# 大型トラックの動力伝達装置(終減速機用フランジ)のリコールについて

## リコール届出番号3042

平成24年10月18日、UDトラックス株式会社は下記のリコールを国土交通大臣に届け出しました。

## 改善箇所説明図

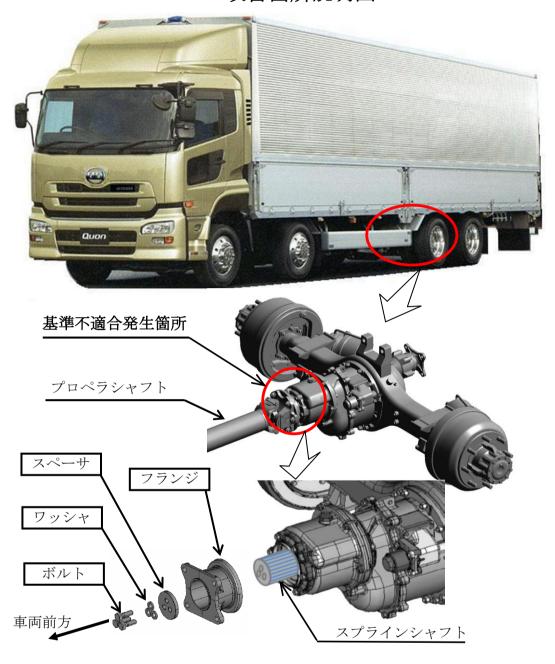
低床式後2軸駆動の大型トラックの後前軸側終減速機において、前側フランジのスプライン部の遊びが大きいため、当該フランジとスプラインシャフトを固定する締結用ボルトに過大な入力が生じることがある。そのため、そのままの状態で使用を続けると、当該ボルトが折損し、最悪の場合、当該フランジと接続されているプロペラシャフトが脱落し、走行不能となるおそれがある。

<u>全車両、</u>フランジを対策品と交換するとともに、締結用ボルト、ワッシャ及びスペーサを新品と交換する。

識別:後前軸側終減速機前部左側面に、黄色ペイントを塗布する。
